**AVIS DÉLIBÉRÉ DE LA MISSION RÉGIONALE
D'AUTORITÉ ENVIRONNEMENTALE DES PAYS DE LA LOIRE
RELATIF À LA DEMANDE D'AUTORISATION ENVIRONNEMENTALE
POUR L'AMENAGEMENT DU PORT DE LA TURBALLE (44)
ET À LA MISE EN COMPATIBILITÉ DU PLU DE LA COMMUNE**

N°MRAE : PDL-2020-4460
et PDL-2020-4527

Port de la Turballe
 Définition des sous-opérations
 de travaux –Vue en plan

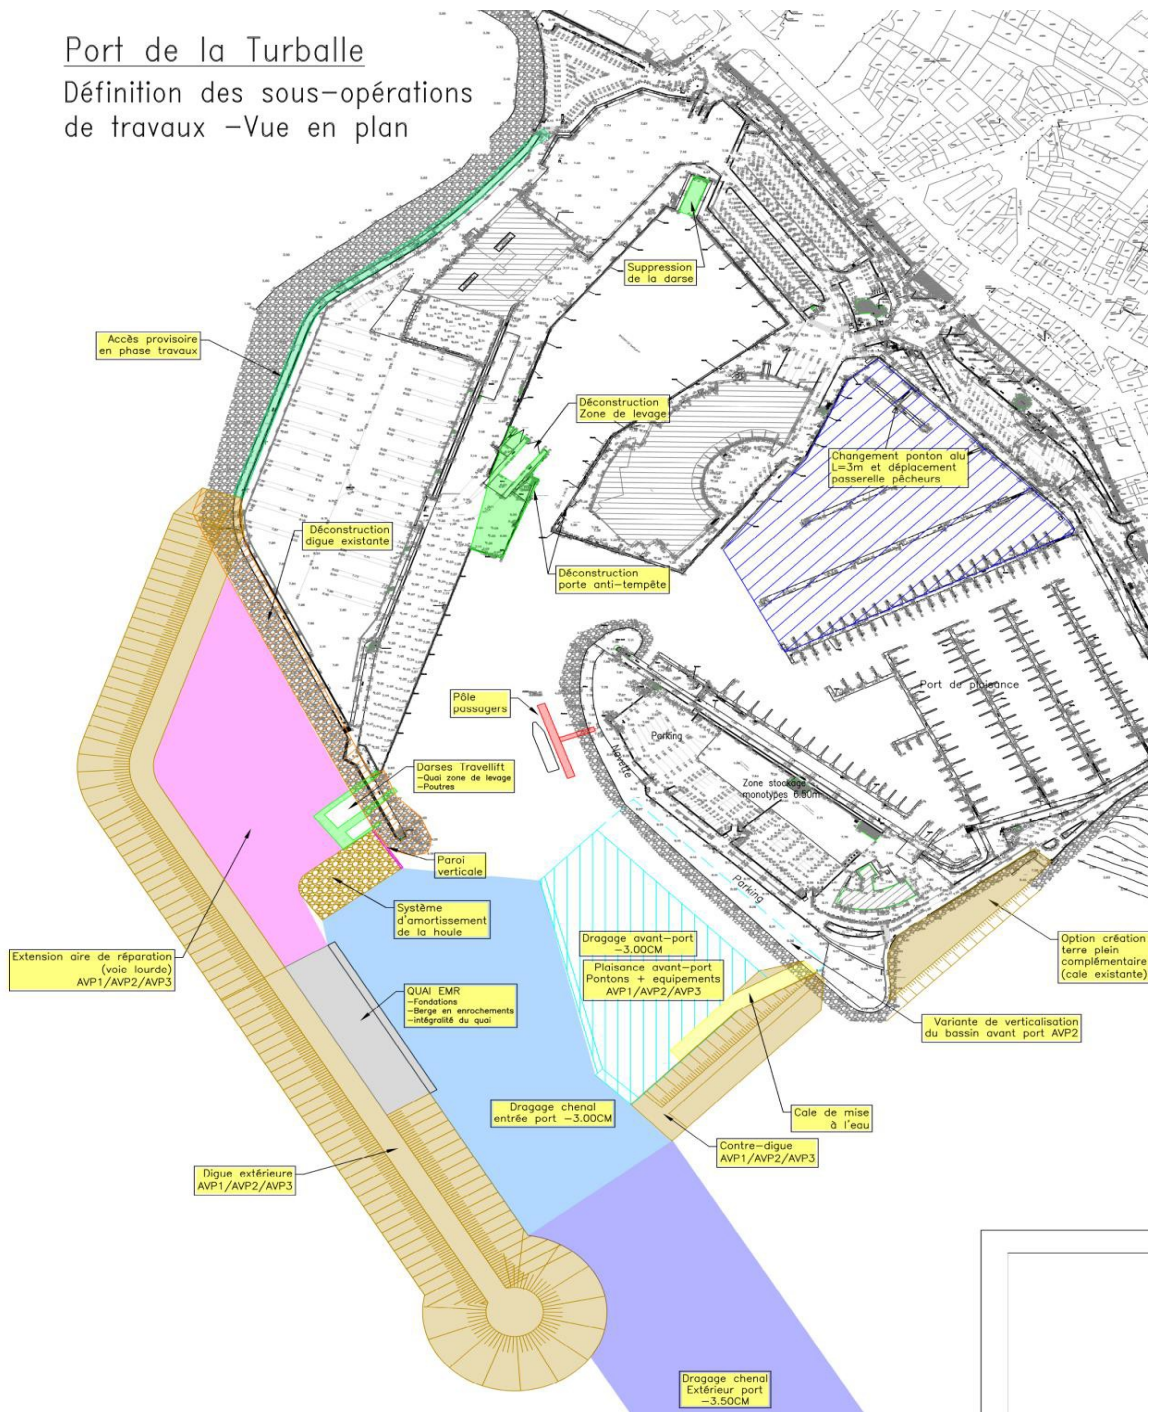
L'illustration figurant ci-dessus, extraite de l'étude d'impact, identifie les principaux secteurs portuaires existants. Elle ne matérialise pas la cale située à l'est du bassin de plaisance et les zones de stationnement, situées au nord du port et comprises dans le périmètre portuaire.

De manière plus générale, le dossier ne permet pas de savoir avec certitude si l'étude d'impact traite de l'ensemble des composantes présentes et à venir du projet portuaire. La pièce A sur le contexte réglementaire évoque l'éventualité d'un dossier ICPE mais ne précise pas si des autorisations d'urbanisme sont envisagées (concernant par exemple, la mention d'une « réservation pour la base EMR » sur le plan illustrant les principaux secteurs portuaires existants).

La MRAe recommande de clarifier le périmètre du projet, au sens de l'article L 122-1 du code de l'environnement, en précisant les composantes et de conforter en conséquence l'analyse de l'ensemble des impacts.
